[BigBATT] Large-scale Battery Deployment in Generation Platform

Projeto BigBATT

Volume 4 – Resposta ao Pedido de Elementos

**EDP Gestão da
Produção de Energia,
S.A.**

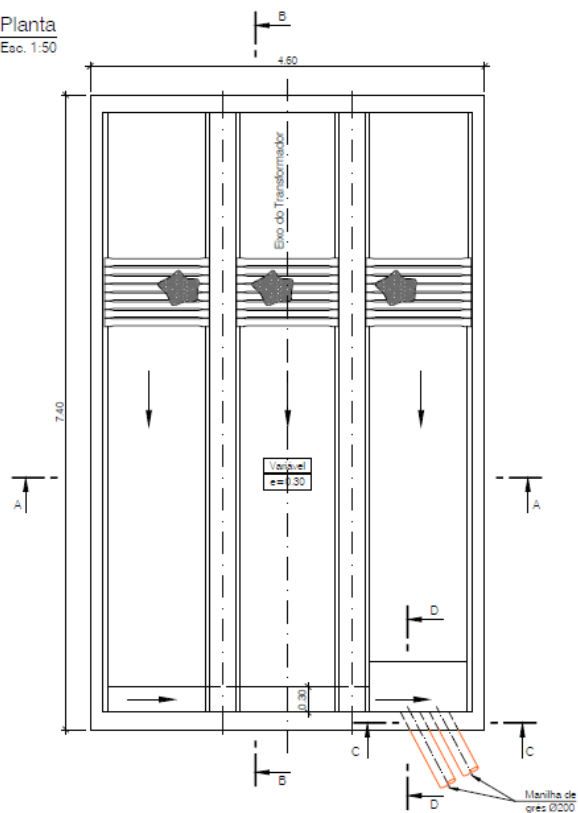
1.11 Indicar a profundidade máxima da laje subjacente à subestação de 33/400 kV.

Dada a tipologia “aligeirada” dos edifícios afetos à subestação, espera-se que a profundidade da laje seja na ordem dos 75cm, conforme indicado no desenho 5100-BP-SB-CB_Alçados_Edificios-002 (ver Anexo 3).

Figura 1.5 – Planta e perfil transversal da fossa do transformador

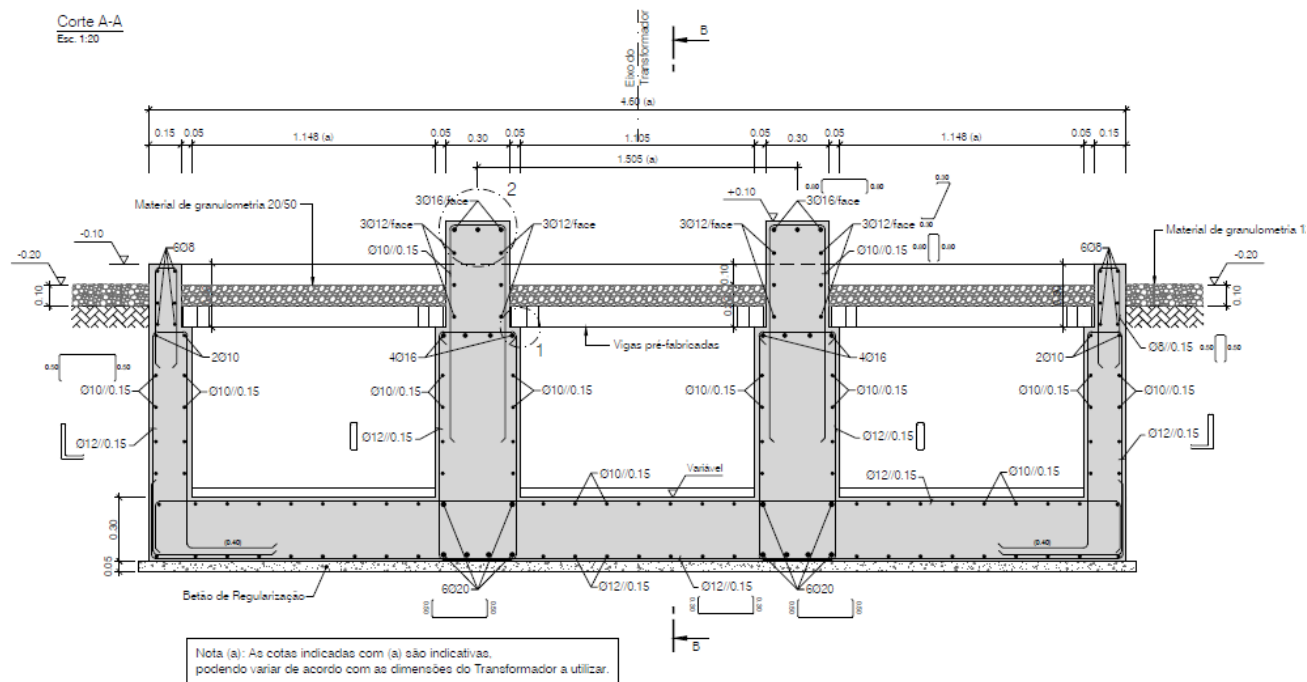
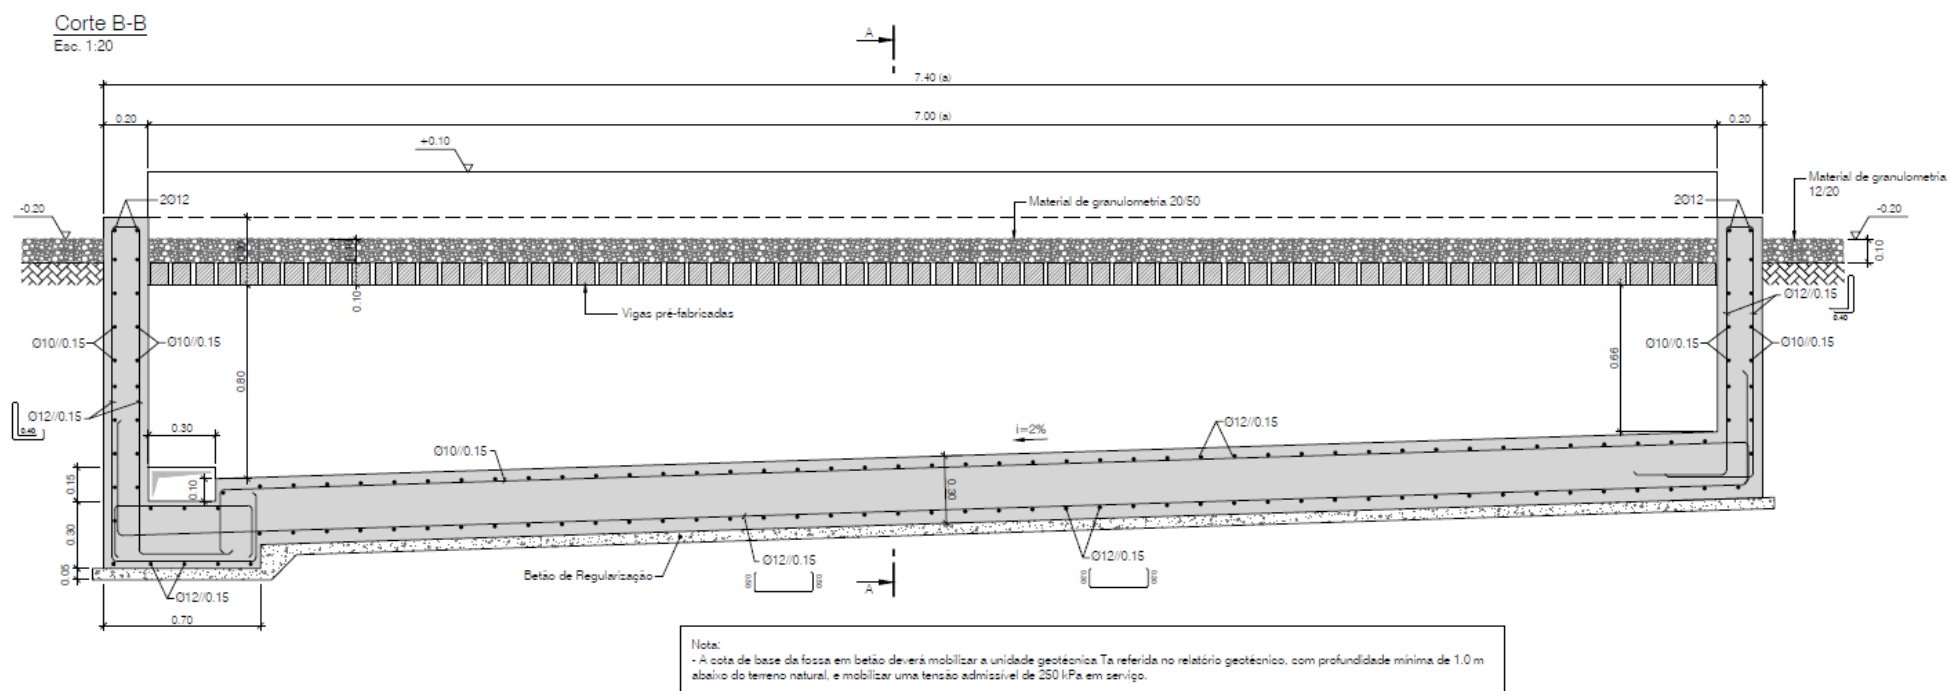
1.12 Indicar a profundidade máxima da escavação para a execução da fossa do transformador, na subestação de 33/400 kV.

Figura 1 – Extrato da peça desenhada “5100-BP-SB-DR_Layout_Sistema_Drenagem-001.dwg”, datada de 03/2025, Anexo 1, Volume 2 do EIA.

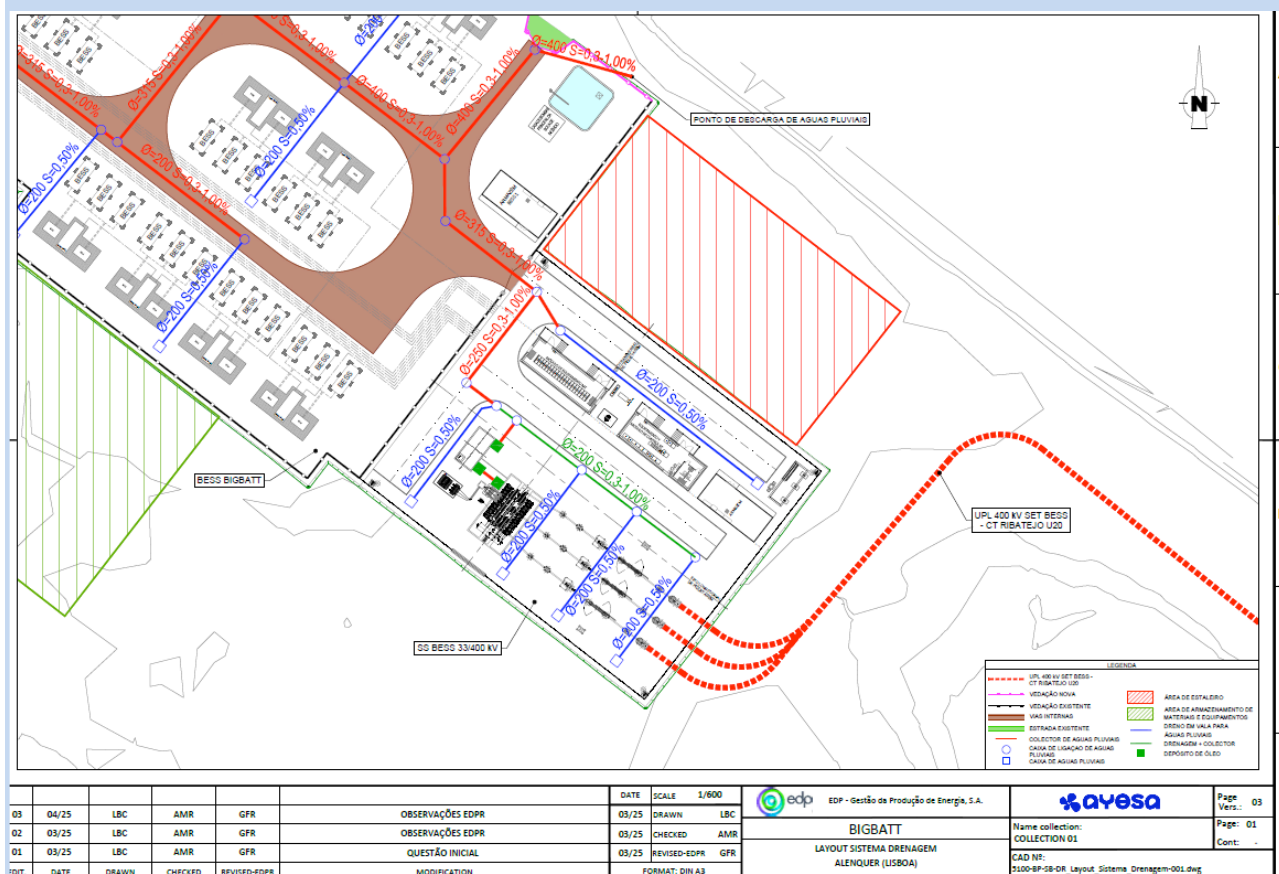
2.3 Esclarecer, tendo em conta a peça desenhada “5100-BP-SB-DR_Layout_Sistema_Drenagem-001.dwg”, datada de 03/2025 (Figura 1), se as águas provenientes dos reservatórios de óleo da fossa de recolha de óleo são sujeitas a tratamento prévio antes da sua descarga na rede predial pluvial da instalação, bem como o significado do traço a cor verde identificado na legenda como “drenagem + coletor”.

As águas provenientes da fossa de recolha de óleos são sujeitas a separação gravítica dos possíveis derrames, no depósito de óleos. Mais se indica que, conforme representado na folha 02 do desenho 5100-BP-SB-DR_Layout_Sistema_Drenagem-001, se incorpora um separador de hidrocarbonetos a jusante do depósito de óleos.

Figura 2.3 – Extrato do desenho 5100-BP-ES-GL_Ortofotografia-002, evidenciando o canal de rejeição

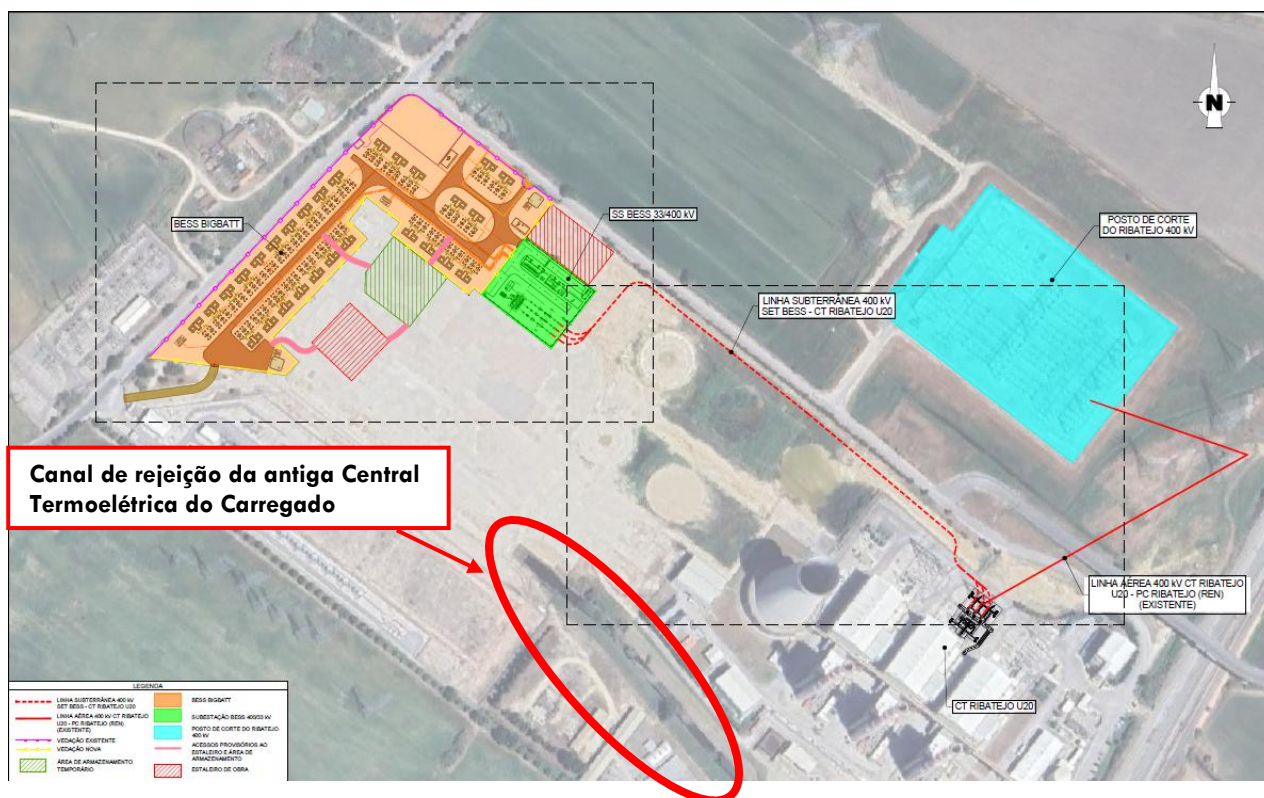
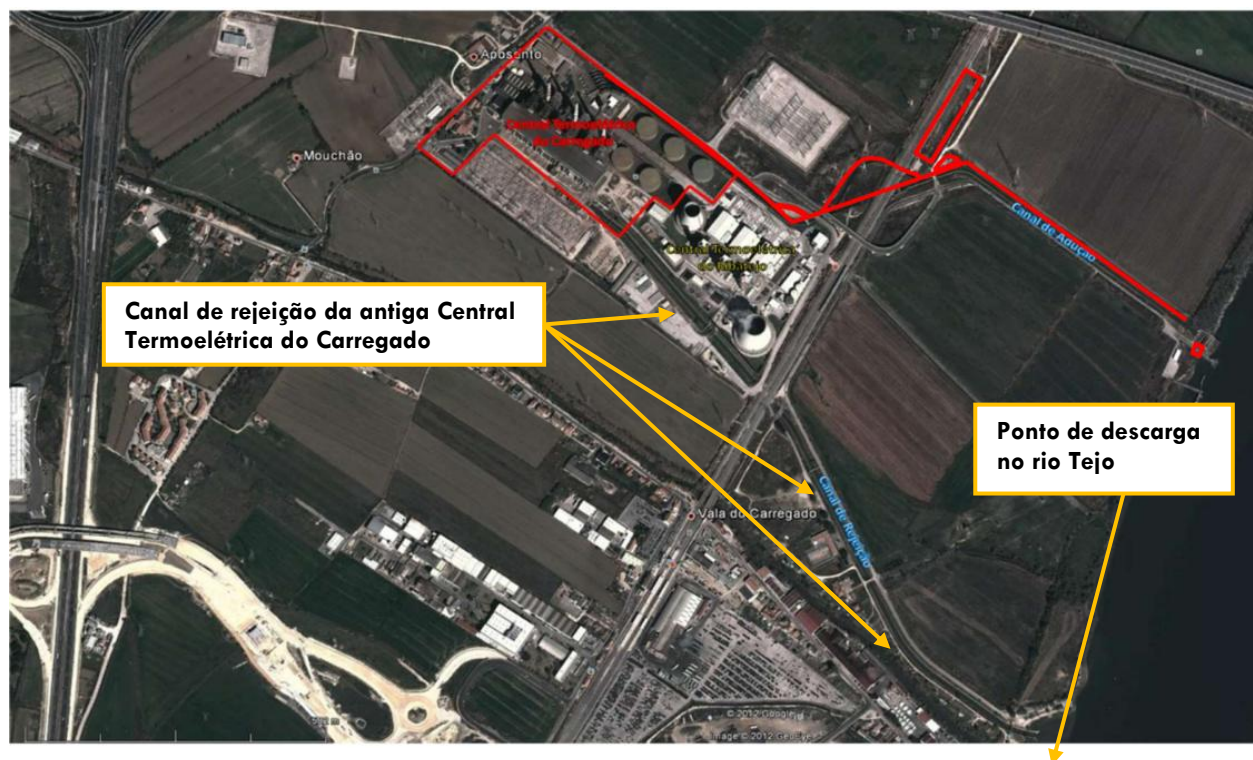
2.4 Apresentar as soluções de amortecimento de caudais pluviais, para um período de retorno de 100 anos, a implementar a montante do ponto de descarga no sistema público de drenagem pluvial, de modo a assegurar que o acréscimo de caudal resultante da impermeabilização associada à implementação do projeto seja retido ou infiltrado na área de implantação, sem agravamento das condições de escoamento a jusante face à situação de referência.

Na Figura 2.3, extraída do desenho 5100-BP-ES-GL_Ortofotografia-002, submetido como anexo a estes esclarecimentos, assinala-se a vermelho o ponto de início do canal de rejeição:

Este canal, apesar de disponível, não foi adotado como solução de rejeição das águas do projeto em análise, por se encontrar ligeiramente mais afastado da área do BigBatt que o ponto selecionado e por se ter concluído que o ponto selecionado se constitui como uma solução válida de projeto.

Figura 2.6 – Localização dos equipamentos e do parque de armazenamento de resíduos (círculos a laranja), com bacias de retenção, na área da Subestação

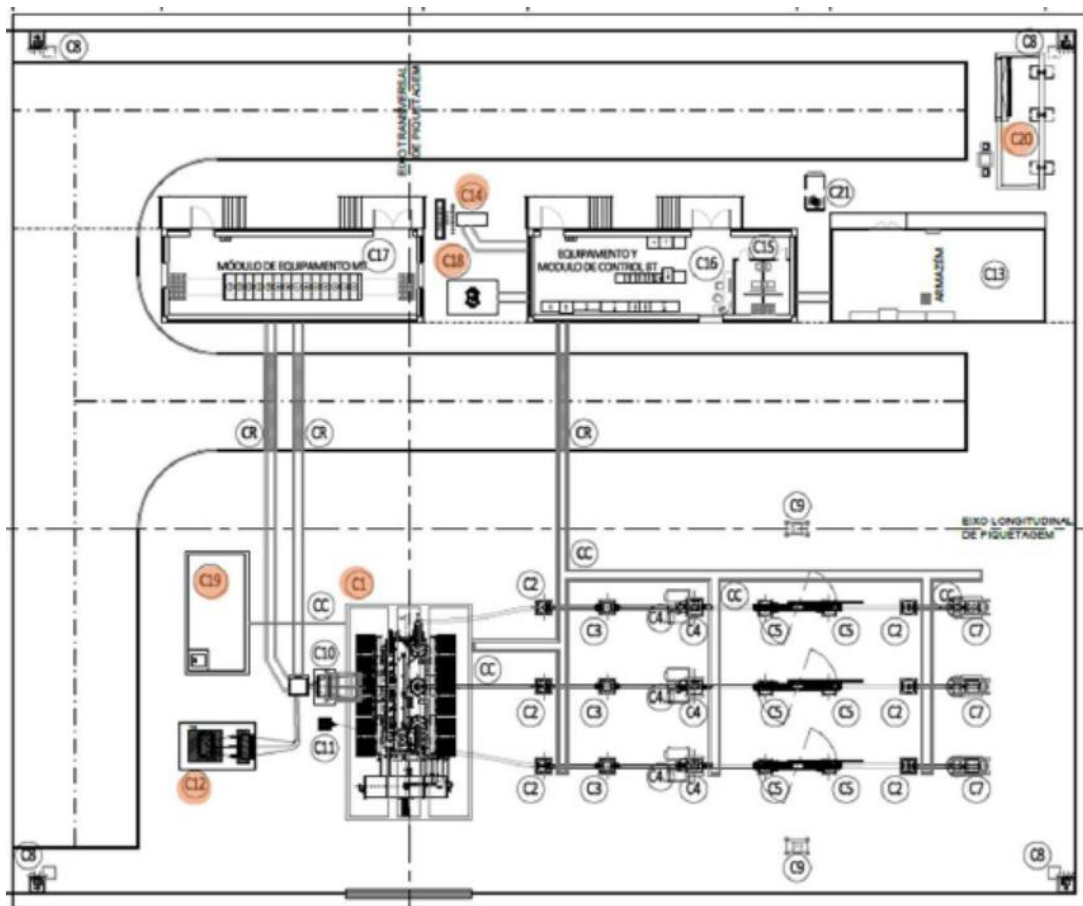
2.5 Apresentar, em planta, a localização de todas as bacias ou depósitos de retenção referidos no capítulo 4.12.2.2 – Efluentes líquidos (pág. 65 do RS), incluindo a indicação das respetivas dimensões, tendo em conta que serão instalados “sistemas preventivos de contenção de eventuais derrames ou fugas acidentais (bacias ou depósitos de retenção), que assegurem que a substância não se infiltrará no solo, sendo recolhida na bacia/depósito de retenção, e posteriormente encaminhada, ou como água residual, por camião-cisterna, para tratamento no sistema multimunicipal de abastecimento de água e de saneamento do Vale do Tejo, ou como resíduo, para entidade licenciada para o efeito.”.

Mais se remete para o desenho 5100-BP-SB-CF_Implantação_Geral-001 – parcialmente reproduzido na Figura 2.6 –, também submetido no EIA e revisto no âmbito destes esclarecimentos, para identificação dos restantes equipamentos, na Subestação, nomeadamente o Transformador de Potência (C1) e reactância do neutro (C12), o depósito respetivo para estes 2 equipamentos (C19), o grupo eletrogénico (C14), o TSA (C18) e o Parque de Resíduos (C20), onde existirão bacias de retenção.

Todas as bacias e depósitos terão capacidade suficiente para as quantidades de óleo dos equipamentos que servem, respeitando a disposição de ter uma capacidade de contenção mínima igual a 110% do volume contido no(s) respetivo(s) equipamento(s).

Figura 2 – Extrato da Figura 6.7, “Implantação do BigBATT em solos não contaminados”, Volume 1 do EIA.

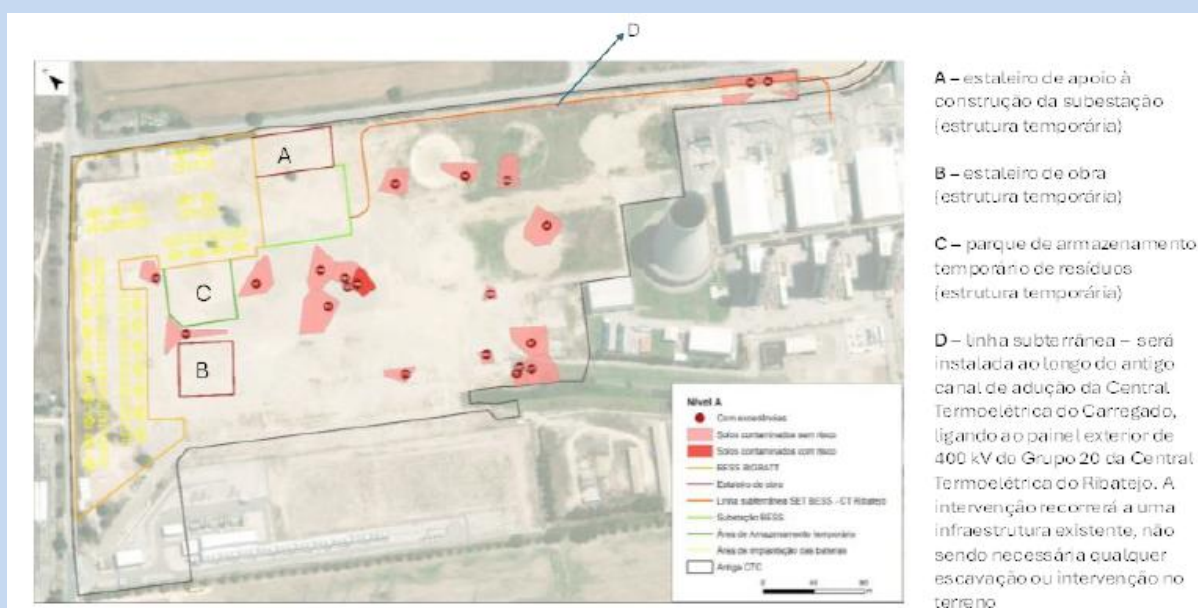
2.1.4 Indicar as medidas e ações a implementar para salvaguarda dos recursos hídricos, tendo em conta que, apesar de a área de implantação do projeto, bem como dos estaleiros e da área de depósito de materiais, não apresentar solos contaminados, de acordo com o referido no EIA, não foi efetuada a descontaminação das áreas identificadas como contaminadas na envolvente (Figura 2), podendo ocorrer o seu atravessamento por viaturas ou escorrências de águas pluviais potencialmente contaminadas para a área do projeto.

Para a salvaguarda dos recursos hídricos face à potencial existência de solos contaminados na envolvente, o projeto implementará um conjunto de medidas de controlo operacional destinadas a prevenir a contaminação cruzada.
